**AVIS RELATIF À LA PROTECTION
CONTRE LES EVENTUELS EFFETS NOCIFS ET NUISANCES
PROVOQUÉS PAR LES RAYONNEMENTS NON IONISANTS
GÉNÉRÉS PAR DES ANTENNES ÉMETTRICES STATIONNAIRES**

Commune : MOUSCRON - Exploitant : ORANGE

Référence exploitant : 748C1_1 / 32748C1_1 / 42748C1_1/ 52748C1_1

Rapport n° 4956 / 2023

Figure 2 : Vue en plan des installations d'antennes dans un rayon de 300 mètres autour de l'installation faisant l'objet de la demande d'avis

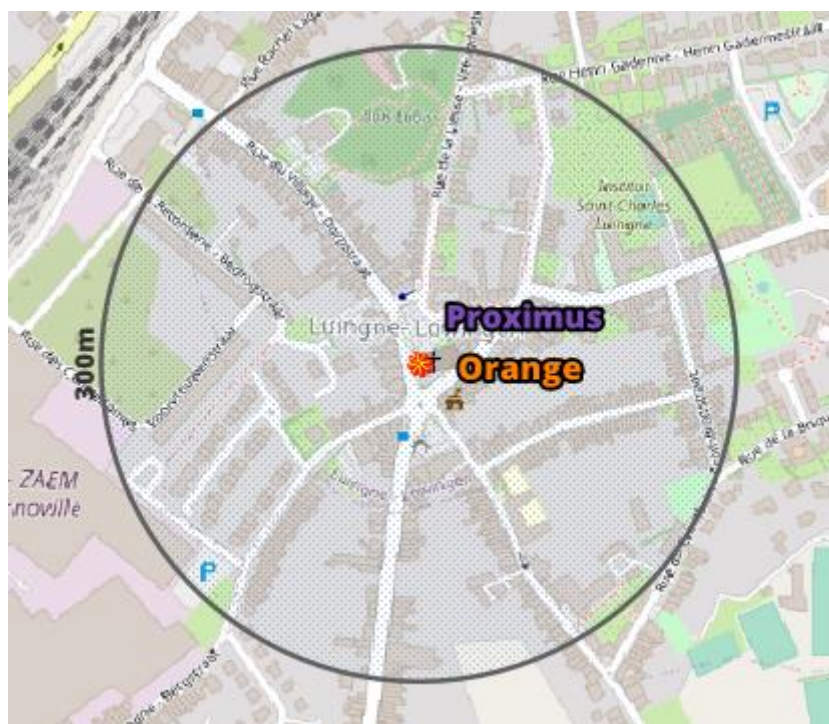
Compte tenu du nombre d'installations localisées dans la figure 2, il apparaît que l'intensité du rayonnement électromagnétique généré, dans les lieux de séjour situés à proximité de l'installation référencée dans le paragraphe 2, par l'ensemble des antennes émettrices stationnaires de l'ensemble des exploitants du même site d'antennes émettrices stationnaires respecte la limite fixée à l'article 4, § 2 du décret.
